リコール届出一覧表

リコール届出日： 令和2年 8月 3日

リコール届出番号	4783	リコール開始日	令和2年 8月 4日
届出者の氏名又は名称	KYB株式会社 問い合わせ先：特装車両事業部 品質保証部 代表取締役社長執行役員 大野 雅生 TEL 048-583-2344		
不具合の部位(部品名)	電気装置(電動水ポンプにおける電気回路の保護ヒューズ)		
基準不適合状態にあると認める構造、装置又は性能の状況及びその原因	コンクリートミキサ車の電動水ポンプ用に外部スイッチを追加した車両において、取付け指示が不適切なため、ヒューズを迂回した電気回路のものがある。そのため、過負荷時の過電流により配線被覆が溶融し、最悪の場合、発火に至るおそれがある。		
改善措置の内容	標準ポンプ仕様(電動モーター=180W)の場合は、バッテリー横へヒューズを追加する。 また、高出力ポンプ仕様(電動モーター=400W)の場合は、スイッチボックスを対策品に交換する。		
不具合件数	1件	事故の有無	無し
発見の動機	市場からの情報による。		
自動車使用者及び自動車分解整備事業者に周知させるための措置	<ul style="list-style-type: none"> ・使用者：ダイレクトメールまたは直接訪問して通知すると共に、弊社ホームページに掲載する。 ・自動車分解整備事業者：すべての使用者を把握しているため周知させるための措置は実施しない。 ・改善実施済車には、運転者席側ドア開口部のドアロックストライカ付近に、No.4783のステッカーを貼付する。

改善箇所説明図

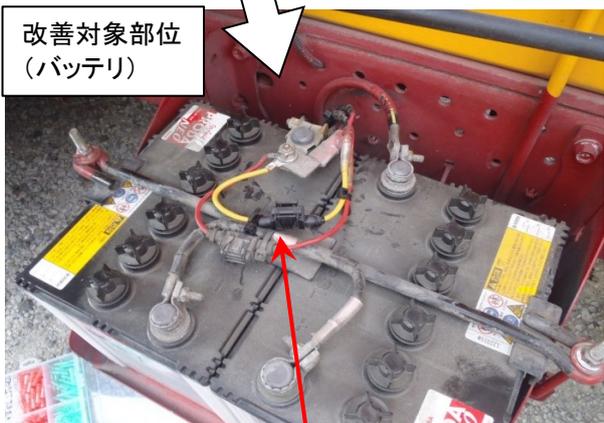
【不具合の内容】

コンクリートミキサ車の電動水ポンプ用に外部スイッチを追加した車両において、取付け指示が不適切なため、ヒューズを迂回した電気回路のものがあ。そのため、過負荷時の過電流により配線被覆が溶融し、最悪の場合、発火に至るおそれがある。

【改善の内容】

標準ポンプ仕様(電動モーター=180W)の場合は、バッテリー横へヒューズを追加する。
また、高出力ポンプ仕様(電動モーター=400W)の場合は、スイッチボックスを対策品に交換する。
